不具合箇所説明図

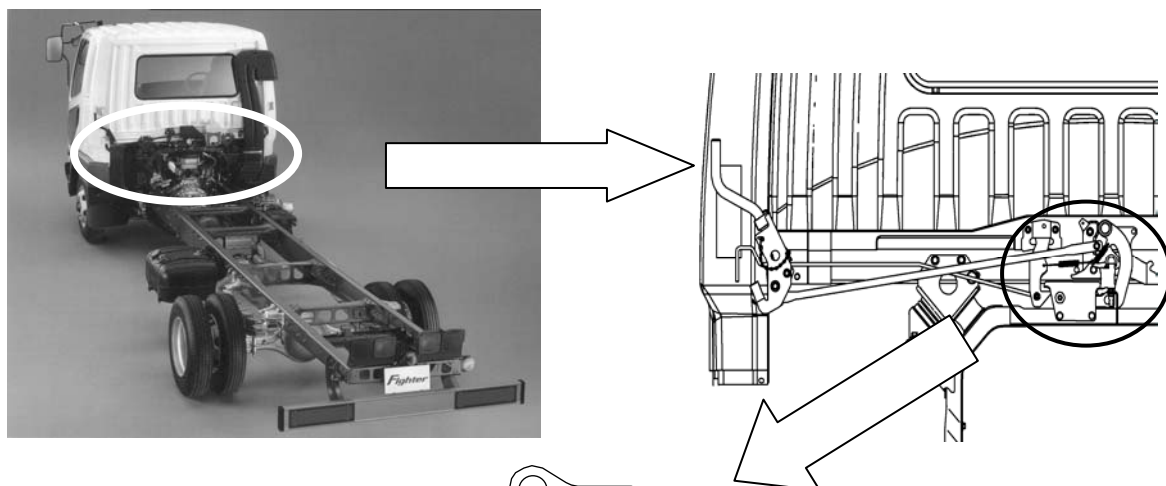
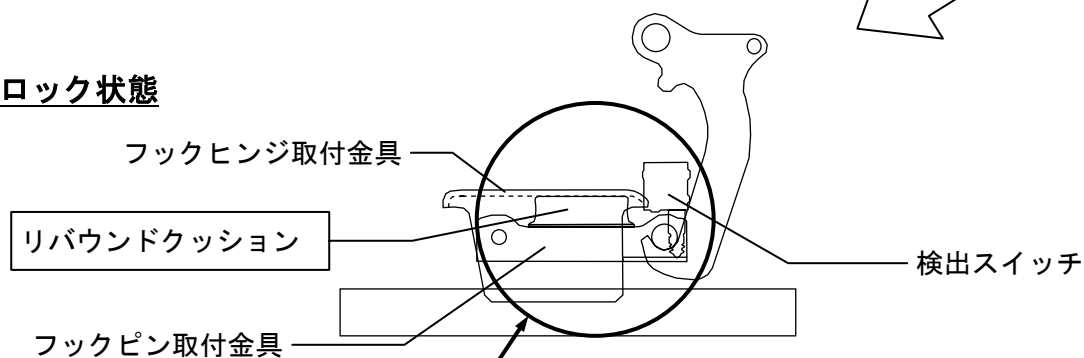
大型・中型トラックの手動式キャブチルトにおいて、キャブのロック状態を検知するゴム部品（リバウンドクッション）の材料が不適切なため、リバウンドクッションがフックヒンジ取付金具に固着し、ロックが外れてもキャブロック位置検知スイッチが作動せず警告灯が点灯しなくなる場合がある。

全車両、リバウンドクッションを対策品に交換するとともに、正しい操作方法とロック状態の確認方法のコーションラベルを車両に貼付し使用者の注意を喚起する。
